**Avis sur le projet de centrale photovoltaïque au sol
à Selaincourt (54) porté par Générale du Solaire**

n°MRAe 2022APGE86

Nom du pétitionnaire	GDSOL 106
Commune	Selaincourt
Département	Meurthe-et-Moselle (54)
Objet de la demande	Centrale photovoltaïque au sol
Date de saisine de l'Autorité environnementale	02/06/22

Figure 4 - communauté de communes du pays de Colombey et du sud toulais 13 sites CASIAS (ex Basias) en rouge dont l'activité est terminée (à gauche) et 6 sites ICPE (à droite)

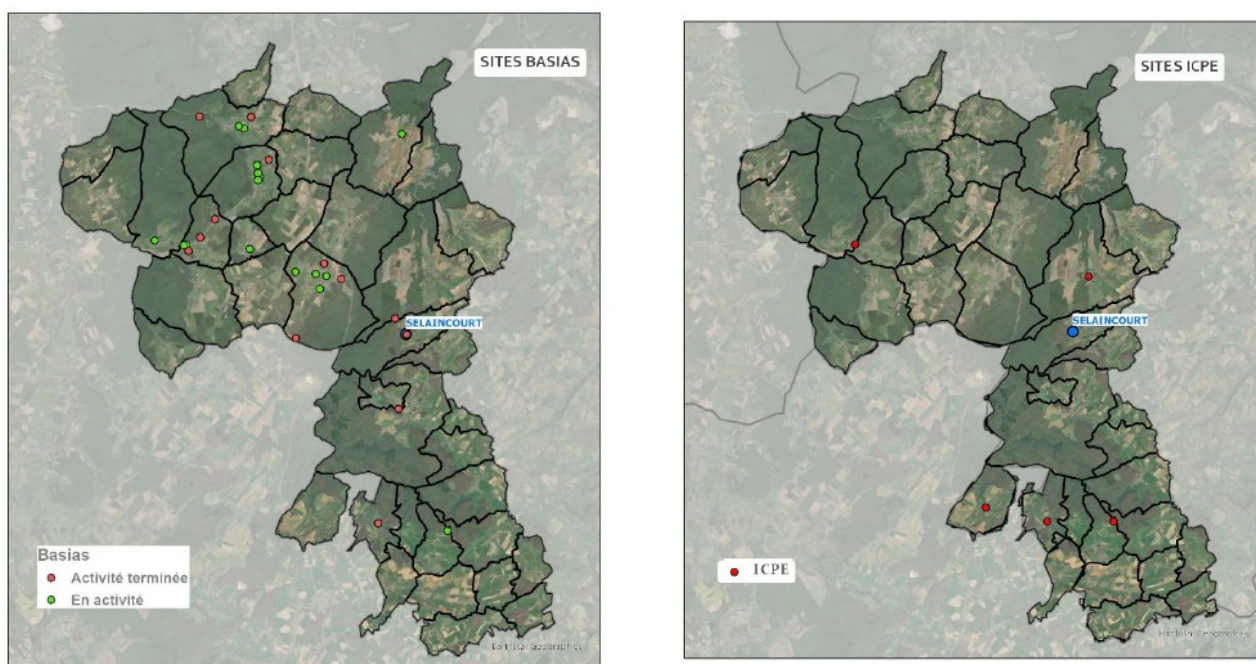
Le pétitionnaire s'est attaché dans son dossier à identifier 13 sites, qu'il a fait figurer sur une carte, ressortant de la base de données CASIAS¹⁰ et dont l'activité est terminée. Il passe ensuite à une autre carte de 6 sites ICPE, puis à une liste de 4 sites répondant aux critères de l'appel d'offres de la CRE. Cependant, le pétitionnaire n'explique pas comment il est passé de 13 sites à 6 et sur la base de quels critères 7 sites ont été éliminés.

Le dossier apporte certes les quelques explications figurant ci-dessous, mais elles semblent ne s'appliquer qu'à l'élimination des 2 sites faisant passer la liste de 6 à 4 :

L'Ae constate que ce tableau n'est pas une analyse comparative détaillée mais une présentation très succincte du choix du site de Selaincourt. Elle estime qu'il aurait été plus intéressant de présenter un tableau comparatif des 13 sites envisagés au départ mentionnant notamment le détail des choix environnementaux effectués.

L'Ae recommande de mieux justifier le choix du site d'implantation de la centrale après comparaison d'alternatives possibles en explicitant en détail les critères retenus, notamment de friches artificialisées et de leurs différentes possibilités d'aménagement, pour démontrer le moindre impact environnemental et la meilleure performance énergétique du projet.

Figure 8 - Réduction des emprises lors de la conception du projet vis-à-vis des enjeux flore

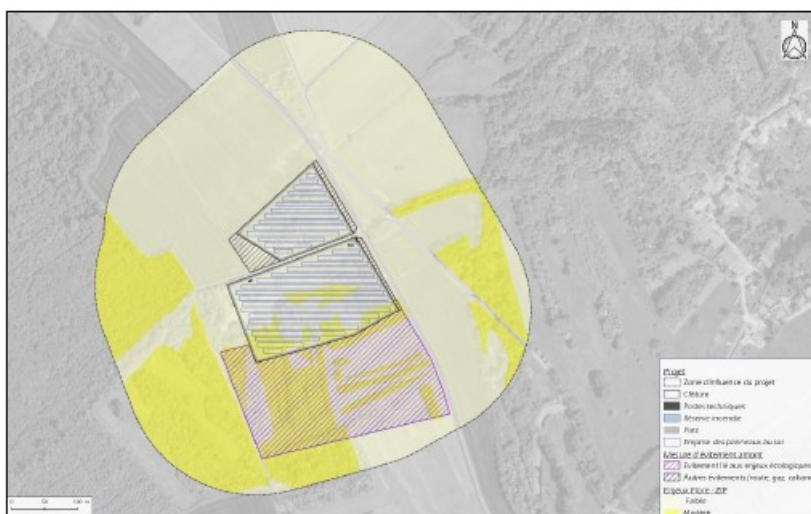
Le dossier indique cependant une surface d'évitement de 4,5 ha et non de 4,95 calculé par l'Ae, qui regrette l'absence d'un tableau récapitulatif des surfaces concernées par les mesures ERC, bien que toutes les surfaces apparaissent à un endroit ou un autre dans le dossier.
